# DeltaPSU 產品公告

## 醫療用適配器 升級公告

產品型號: MEA-250A24C H-A

### 外型變更

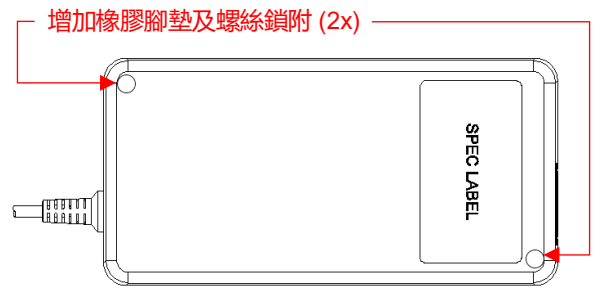
強化 MEA-250A24C H-A 電源的外殼組裝結構從“膠固定”更改為“螺釘和超音波固定”（已完成此結構變更的安全認證更新）。產品變更如下，實施日期為 2021/04/01。

變更前

變更後

### 版本變更

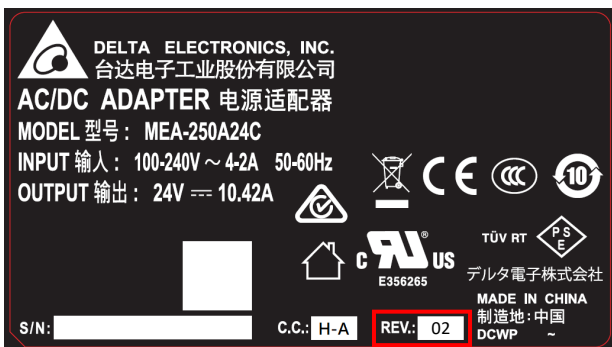
版本變更前 (Rev. 02)

版本變更後 (Rev. 03)
